# Provincia di Benevento

**OGGETTO:** Progetto di un impianto eolico composto da 6 aerogeneratori da 6 MW ciascuno, per una potenza totale di 36 MW e relative opere accessorie, da realizzarsi nel comune di Morcone (BN) fraz.Cuffiano, e lungo il confine dei comuni di Circello (BN) e Santa Croce del Sannio (BN) .  
ID 5608–Proponente Renexia srl– Osservazioni.

Progetto di un impianto eolico composto da 6 aerogeneratori da 6 MW ciascuno, per una potenza totale di 36 MW e relative opere accessorie, da realizzarsi nel comune di Morcone (BN) fraz.Cuffiano, e lungo il confine dei comuni di Circello (BN) e Santa Croce del Sannio (BN) . **ID 5608** –Proponente Renexia srl

## **Osservazioni art. 24 co. 3 D.Lgs. 152/2006**

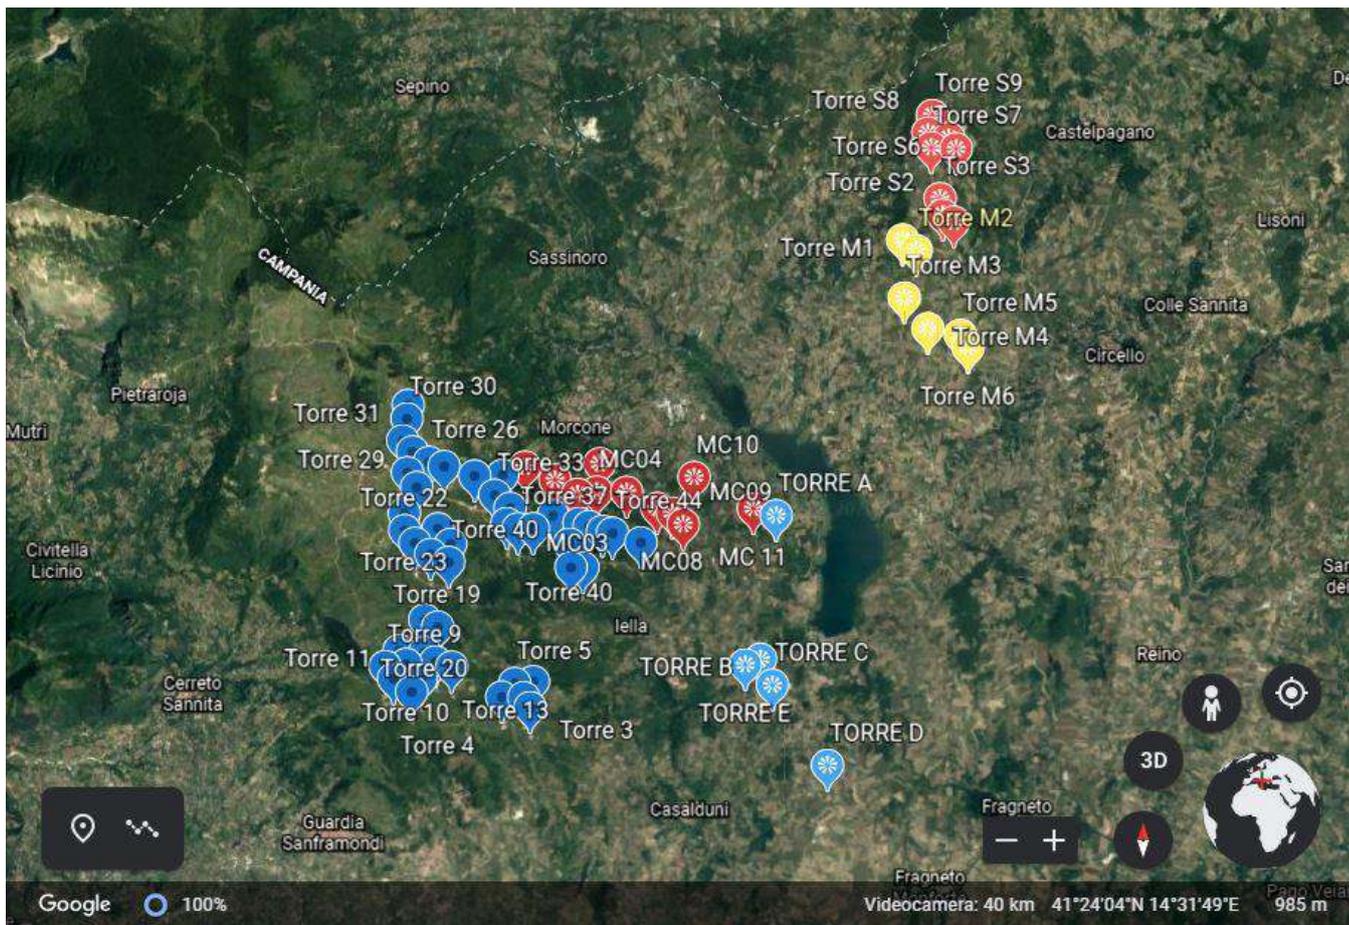
Inoltre nella relazione REMCU\_R2C tra le **Misure di mitigazione dell'impatto visivo** il proponente prevede e) *Il progetto tra le altre cose prevede inoltre, al fine di mitigare ancora di più l'impatto, le seguenti misure:*

*Ad ogni buon conto la Soc. RENEXIA SPA ha provveduto a far eseguire tutta una serie di fotoinserimenti per cogliere e valutare l'impatto visivo del Parco Eolico sul territorio interessato.*

L'allegato studio cartografico (clicca link sotto riportato) smentisce quanto affermato nel menzionato elaborato: l'impianto proposto dal proponente, anche a causa dell'impatto cumulativo con preesistenti parchi eolici, comporterà uno snaturamento del paesaggio rurale ed agrario, trasformato in paesaggio ibrido di una nuova tipologia definibile **Paesaggio a selva eolica**: esso sarebbe caratterizzato da un habitat determinato dall'alternarsi di “Boschi misti di aerogeneratori” , “Praterie di piazzole e stradine carrabili” con corridoi ecologici costituiti da “cavidotti interrati”, e conseguente introduzione di specie vegetazionali artificiali alloctone ancora non inserite negli habitat riconosciuti dalle classificazioni internazionali.

Figura 3 - Sovrapposizione aerogeneratori Renexia alla carta archeologica di Morcone e del Regio Tratturo

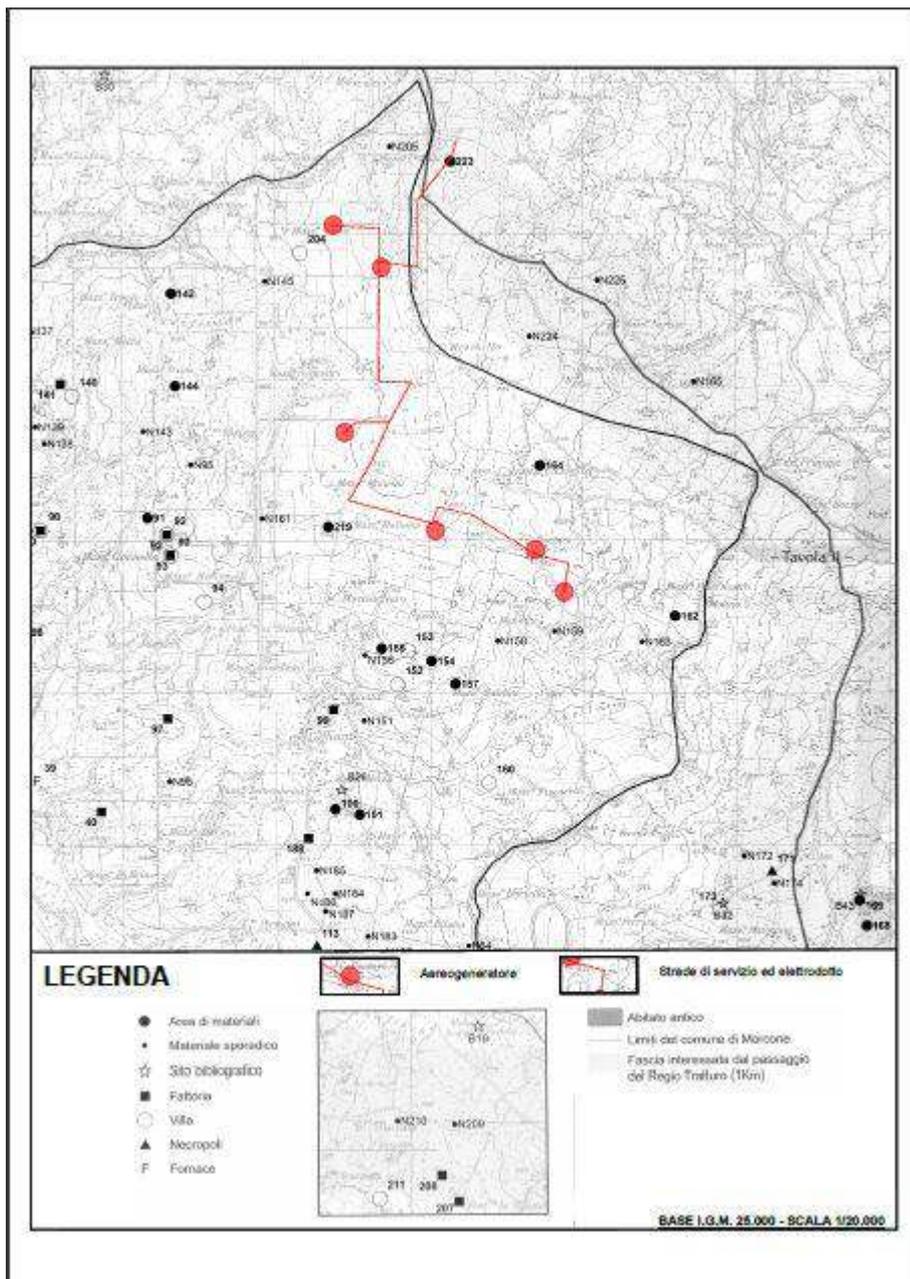
Tutto ciò premesso, si evidenziano, in merito alla progettazione dell'impianto eolico in oggetto e, in particolare, in riferimento alla tavola progettuale REMCU\_R29: Regio tratturo, le sottoelencate osservazioni:
